CONCOURS D'ARCHITECTURE POUR LA RÉALISATION DU RESTOROUTE DE MARTIGNY

Rapport du jury

MARTIGNY, JUILLET 1989

Projet n. 9

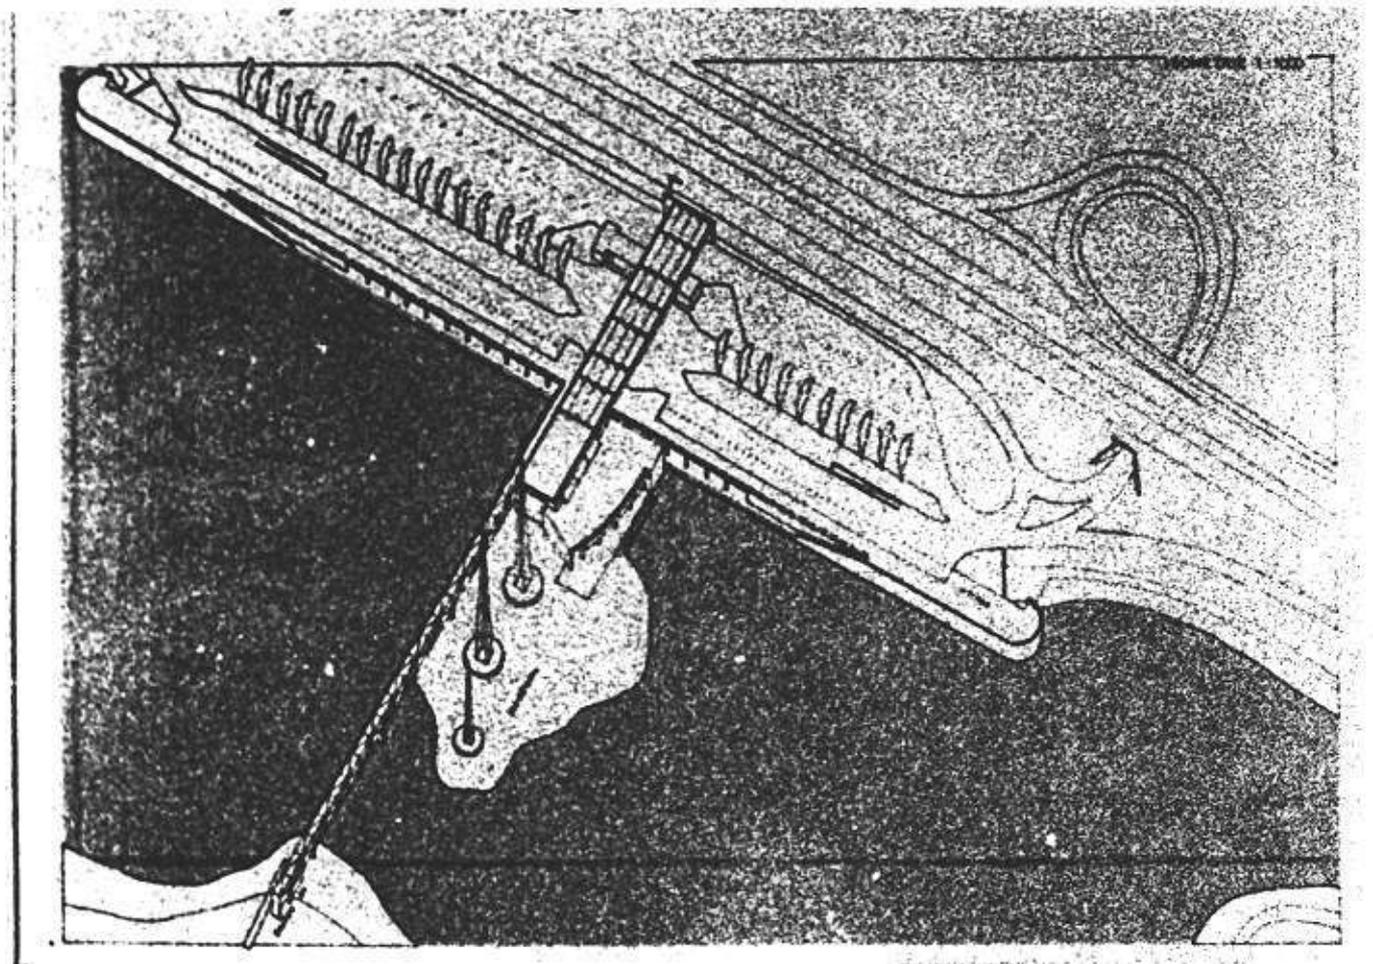
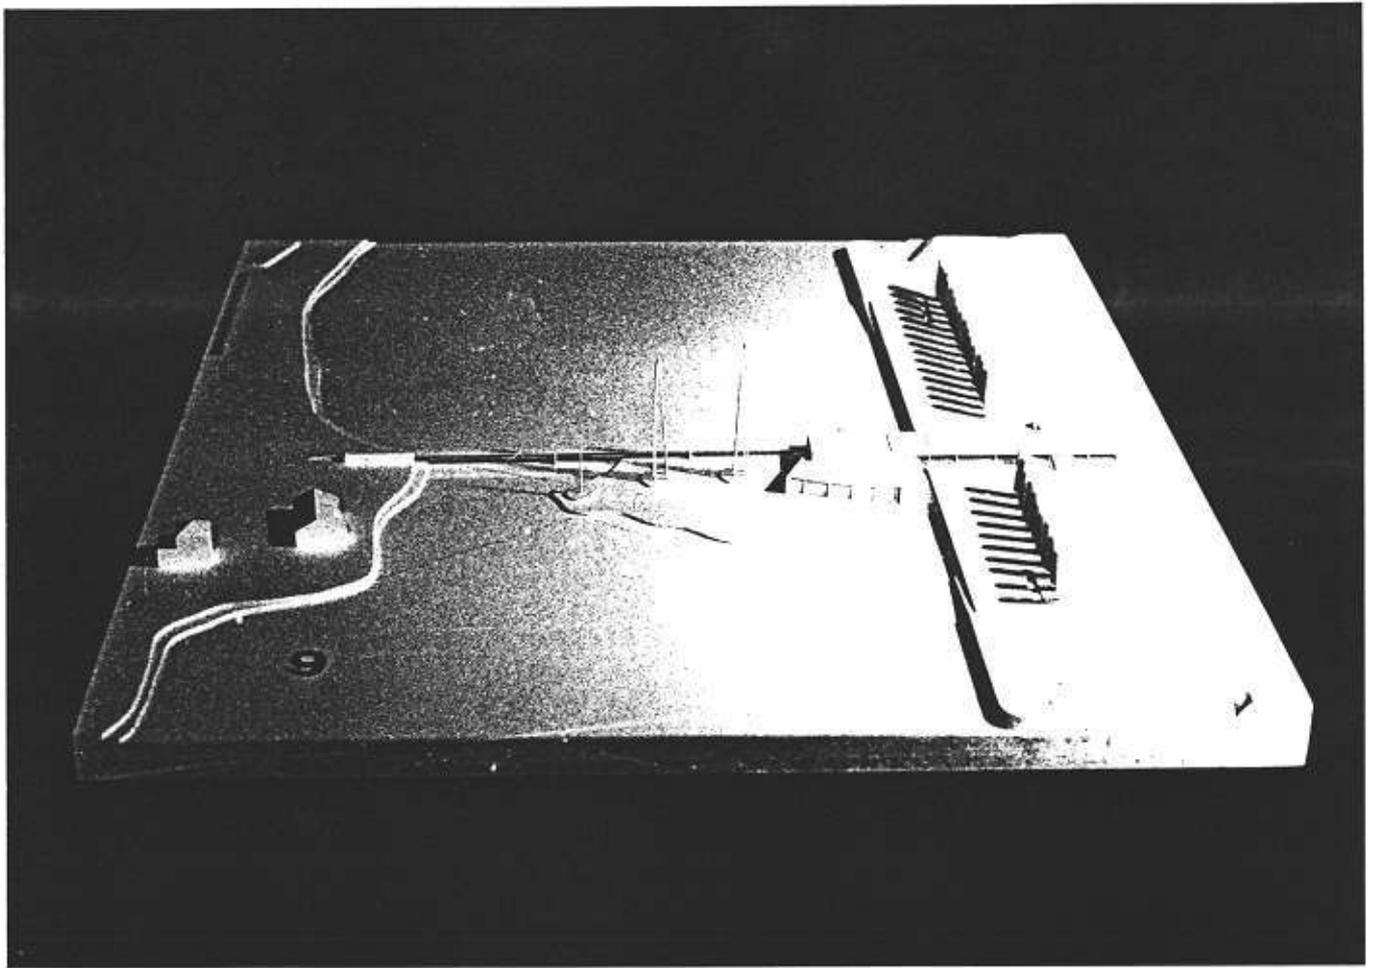
Le projet propose une forte structuration du site au moyen d'un "quai" délimitant le bord des parkings et la nouvelle ligne de rive, parallèle à l'autoroute. Les bâtiments de la station-service et du restoroute s'établissent perpendiculairement, unifiés par un grand toit qui se prolonge en une passerelle piétonne. Ce parti très fort a le défaut d'apparaître excessivement "urbain", la nature des petits lacs, résultat de l'activité des gravières, devrait être préservée dans leur caractère casuel. Le projet propose de construire les parkings sur deux niveaux. L'idée d'un grand parking souterrain, même si elle apporte des avantages au niveau du confort et de l'abri des parcours piétonniers, n'est pas acceptable dans le contexte d'un restoroute, pour des raisons aussi bien architecturales qu'économiques. La position centrale de la station-service est défavorable pour deux raisons : elle oblige les utilisateurs du parking souterrain à effectuer une boucle complète pour pouvoir utiliser la station-service; elle provoque des nuisances dans l'immédiate proximité du restoroute. Elle ne présente par ailleurs aucune protection contre les vents dominants. La position des arbres sur la plateforme est également contraire à une bonne protection contre le vent.

Le bâtiment du restoroute présente une bonne organisation intérieure et une excellente relation visuelle entre les différentes parties du programme. Depuis l'entrée au niveau supérieur, on peut entrer directement dans le "marché valaisan", ou découvrir, en balcon, le vaste espace du restaurant, ouvert sur le lac, au niveau inférieur. Le restaurant est accessible directement depuis le niveau inférieur du parking souterrain. Toutefois, la position un peu cachée de l'escalier n'est pas satisfaisante.

Le langage architectural est d'une grande simplicité, ce qui renforce la compacité de l'intervention. D'une grande élégance et d'économie de moyens, le projet utilise avec beaucoup d'intelligence les deux différents niveaux et l'asymétrie de l'orientation.

Projet n. 18

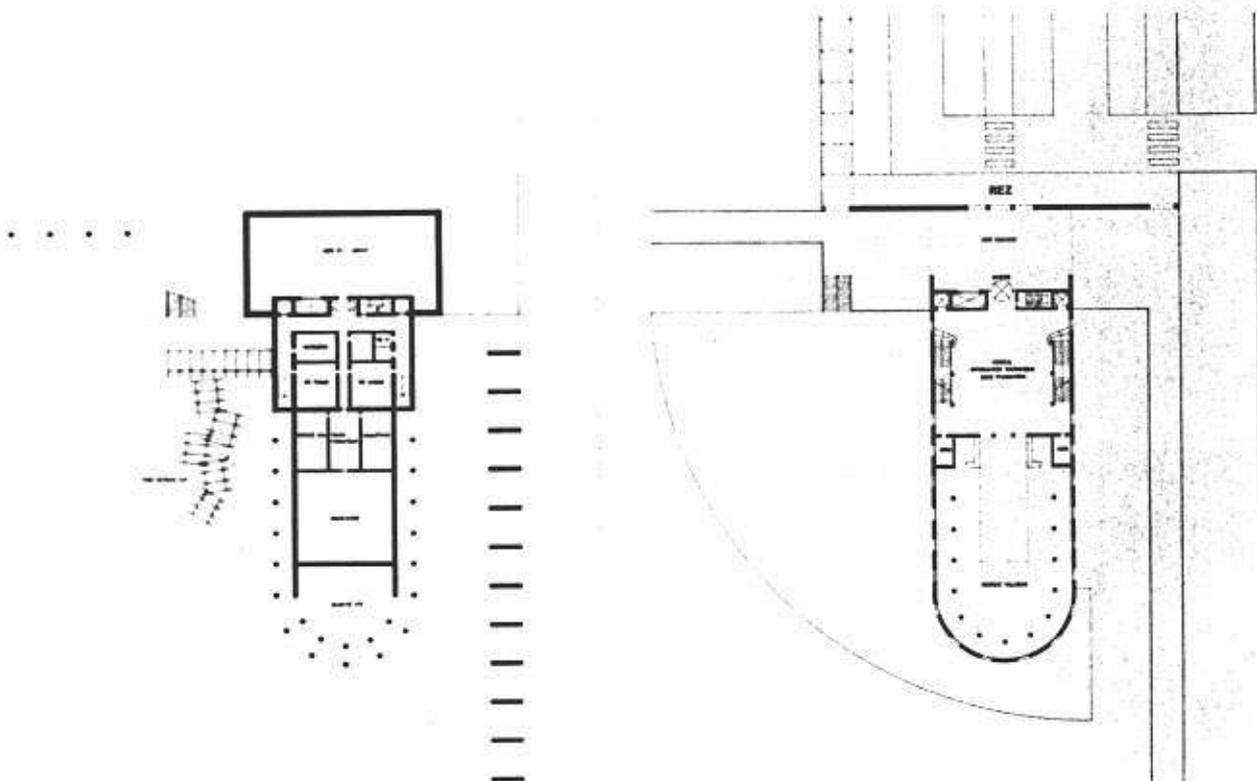
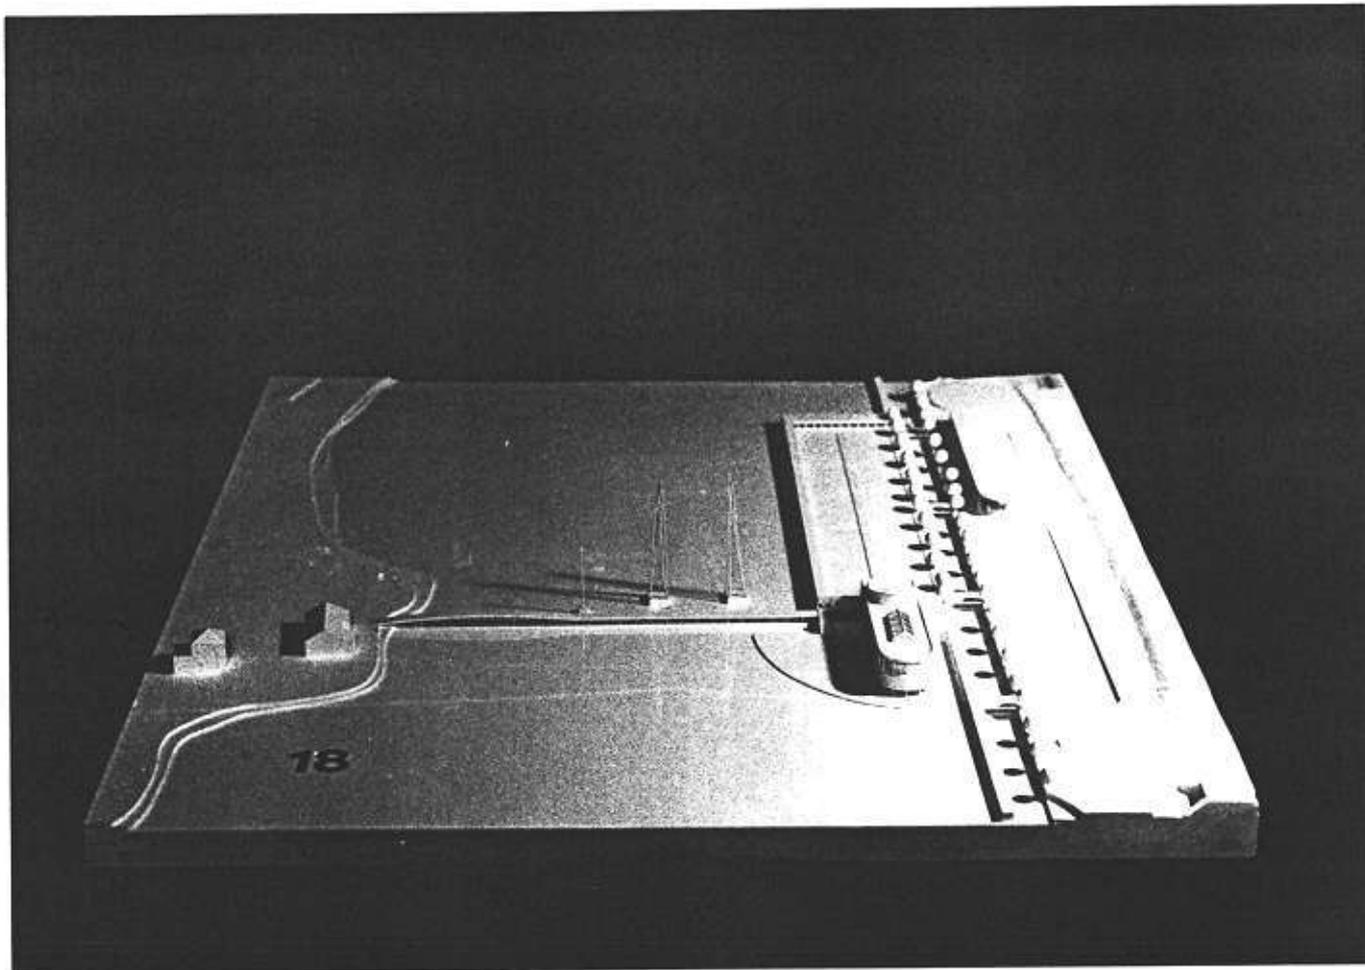
Le projet propose de bâtir très fortement le site au moyen d'une "île artificielle" rectangulaire, parallèle à la ligne de l'autoroute. Ce parti, renforcé par la création d'un petit canal et par le creusement du lac, apparaît toutefois excessif et coûteux : la construction d'un quai et d'une place délimitée par un portique correspond à une solution "urbaine" sans rapport avec le contexte des petits lacs à caractère fortement casuel. La circulation s'organise selon deux systèmes parallèles : le long de l'autoroute, on accède à la station-service et au parking poids lourds, alors que trois ponts permettent de franchir le petit canal et d'accéder à l'"île artificielle" sur laquelle sont établis les parkings automobiles. Dans l'ensemble, ce système de circulation est bien organisé, en particulier pour les utilisateurs qui font le plein d'essence avant de se parquer pour entrer dans le restoroute. La station-service offre une bonne protection contre le vent; toutefois, le kiosque est situé en position excessivement périphérique. L'organisation linéaire du parking, bien que très claire formellement, provoque un excessif allongement des parcours piétons pour accéder au restoroute, situé à l'extrémité de l'"île artificielle".

Le bâtiment du restoroute est construit comme un "bateau" amarré à l'"île artificielle".

L'organisation intérieure sur deux niveaux ne présente pas de relations spatiales suffisantes entre les différentes parties fonctionnelles : en particulier, le forum d'entrée exigerait une double hauteur permettant un contact visuel avec le restaurant. L'organisation symétrique du restaurant autour du vide sur "marché valaisan" a le désavantage d'une orientation défavorable, seule la vue sur le côté ouest étant intéressante.

Dans l'ensemble, l'architecture proposée apparaît trop simpliste, et insuffisante pour qualifier et caractériser le site à travers la métaphore de l'architecture navale.

Projet n. 20

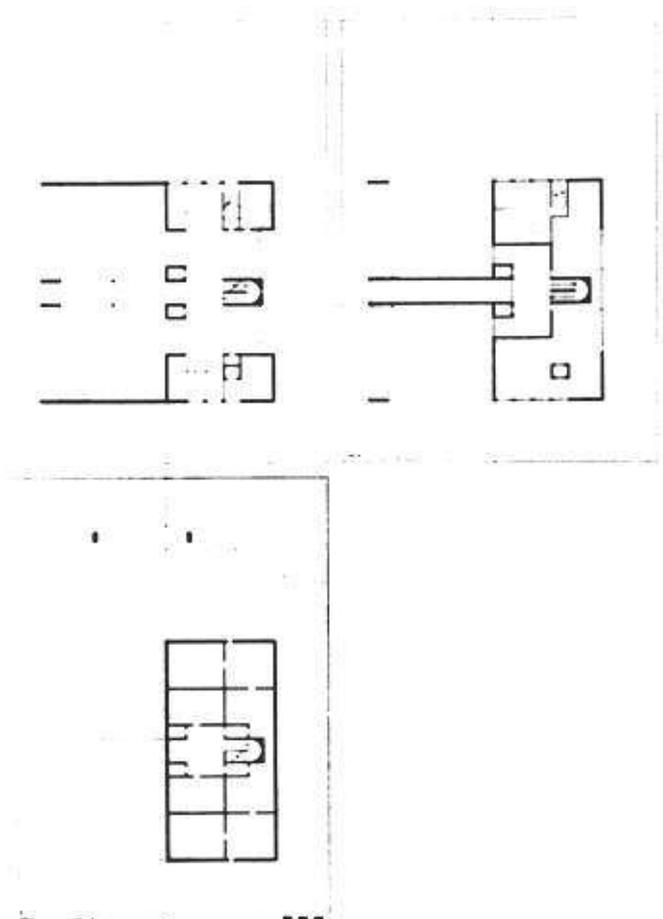
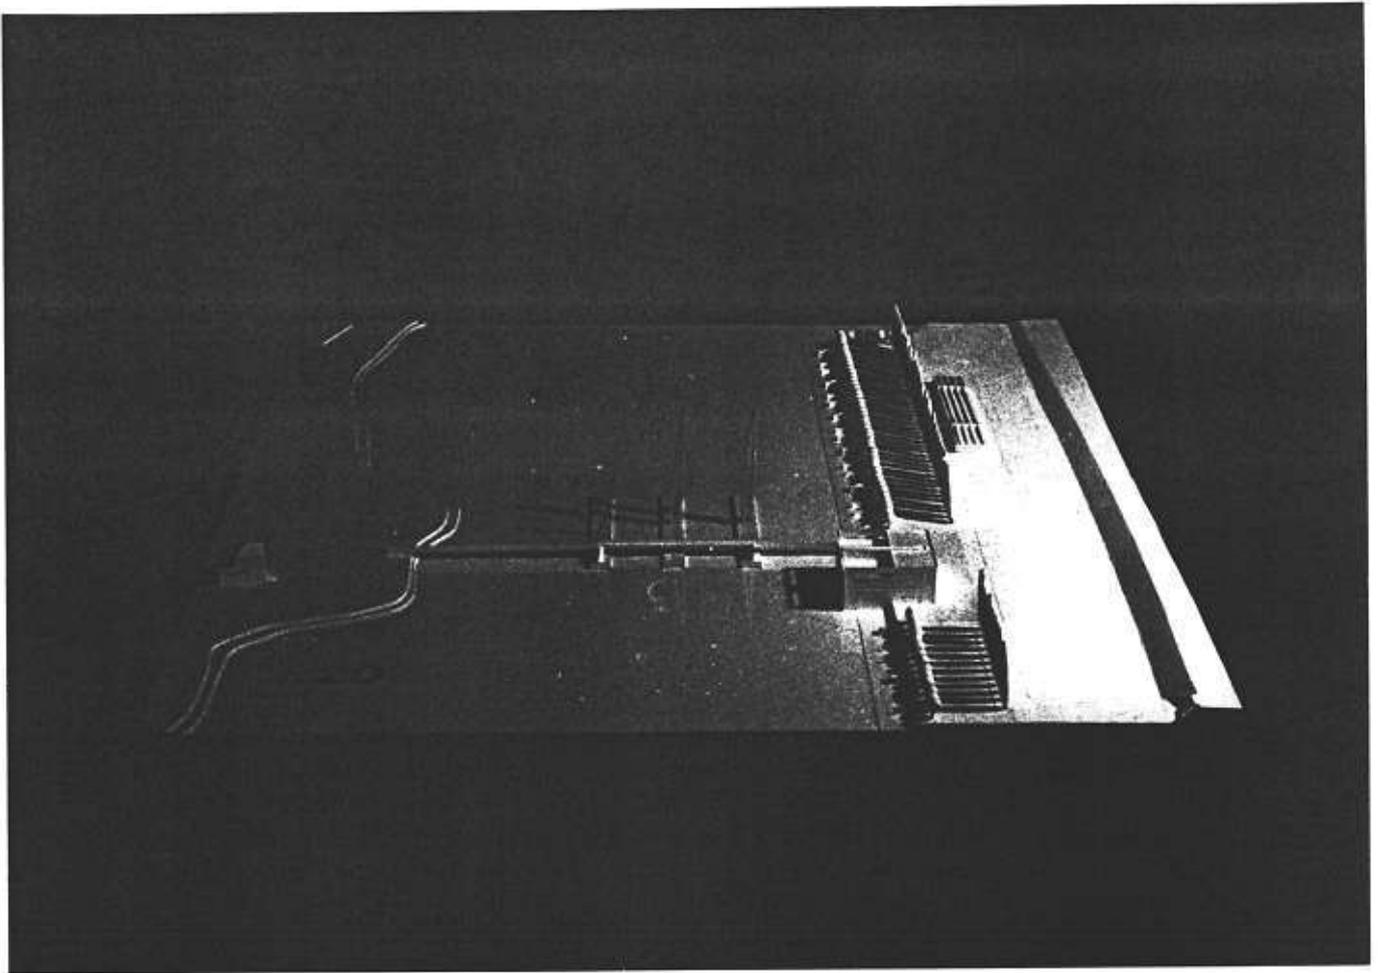
Le projet propose de construire un grand quai accueillant les parkings, parallèle à l'autoroute, et définissant la nouvelle rive. Bien que très claire géométriquement, la proposition apparaît excessive en relation avec la nature du lac, résultat casuel de l'extraction des gravières, et ne nécessitant pas un front aussi "urbain". La division des différentes circulations est très claire : parking des camions le long de l'autoroute, station-service au centre, parking des voitures le long du nouveau quai. La position centrale du restoroute permet de diminuer les parcours piétons, mais la circulation des voitures autour du restoroute est mal réglée. La position de la station-service est correcte, mais sa largeur insuffisante pour permettre une bonne exploitation dans le sens transversal.

L'organisation intérieure du restoroute apparaît trop sommaire. En particulier, le restaurant est aménagé comme une "cantine" et non pas selon le principe d'une "place de marché". La faille centrale n'est pas suffisante pour garantir une bonne relation visuelle et spatiale entre les différentes activités.

Le langage architectural employé est trop neutre : il n'invite pas à un usage public et ne dénote pas suffisamment les fonctions touristiques et de restauration accueillies. La clarté et simplicité du parti se traduit malheureusement en un certain schématisme formel contradictoire avec le caractère représentatif du bâtiment.

Projet n. 21

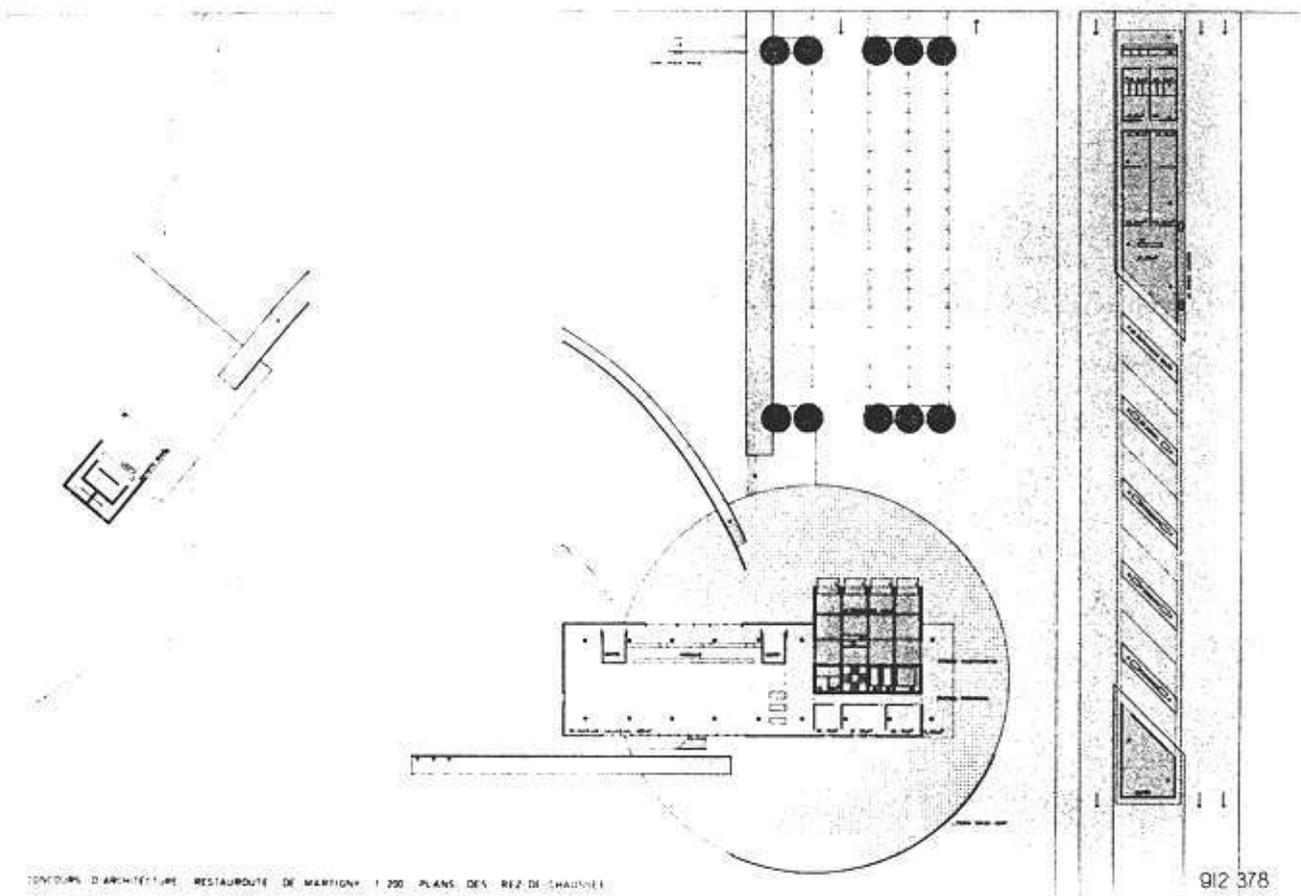
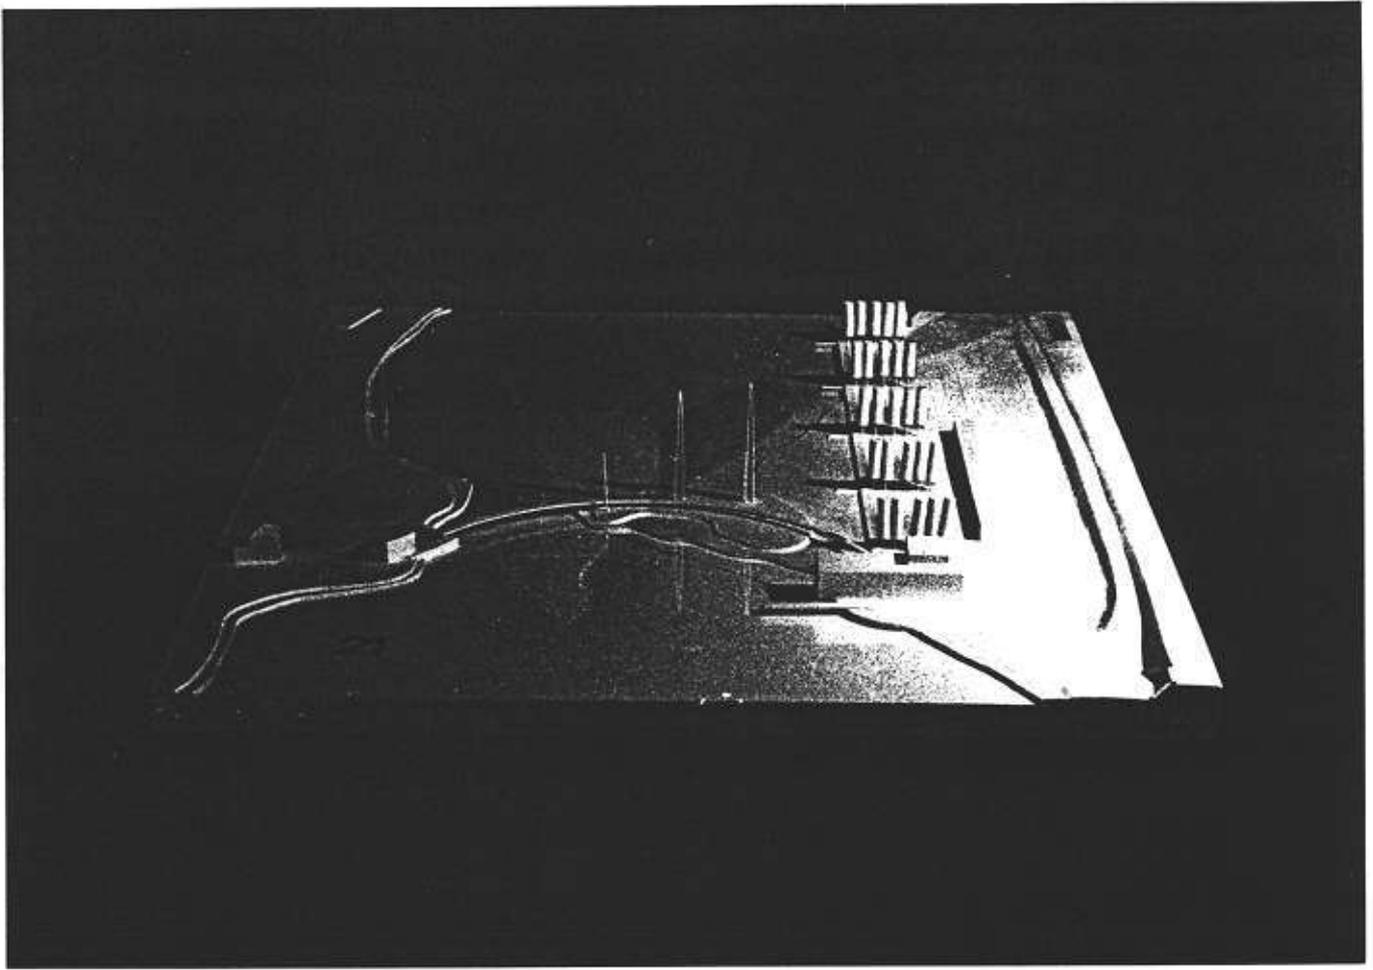
Le projet propose une structuration linéaire du site, ce qui aboutit à une organisation générale d'une grande clarté et simplicité. La ligne droite créée comme limite des parkings rencontre la géométrie irrégulière des rives actuelles : cette rencontre est traitée de façon extrêmement sensible au moyen d'un muret, suffisant pour marquer le caractère artificiel de la nouvelle intervention. La rigueur géométrique du projet est ainsi traitée sans excès, maintenant le caractère "casuel" des lacs. Toutefois, la volonté d'introduire dans le site une composition semblable à un tableau abstrait apparaît exagérée pour certains éléments, en particulier la passerelle courbe et la buvette à l'autre extrémité. Les circulations s'organisent selon trois "bandes" parallèles : le parking des camions le long de l'autoroute, la station-service au centre, le parking des automobiles le long du lac. Cette organisation rationnelle se fait au détriment de la longueur des parcours piétons, en raison essentiellement de la faible largeur du parking (trois véhicules seulement) et de la grande surface occupée par les routes (six routes en parallèle!). La station-service est organisée de façon transversale, ce qui garantit une bonne protection contre le vent, mais sa faible largeur est un handicap pour une correcte exploitation. Les rangées d'arbres sont placées correctement dans le site pour garantir la protection contre le vent.

Le restaurant est organisé selon un plan manquant de clarté et de relation spatiale et visuelle entre les différents niveaux. Le bâtiment apparaît trop simpliste dans son architecture de "boîte". L'orientation du restaurant est toutefois intéressante, ouvert vers la vue la plus intéressante au sud.

Le caractère industriel et léger du langage architectural proposé pourrait convenir au thème de l'équipement autoroutier. Un affinement de ce langage serait toutefois souhaité, pour renforcer également l'évocation navale du projet.
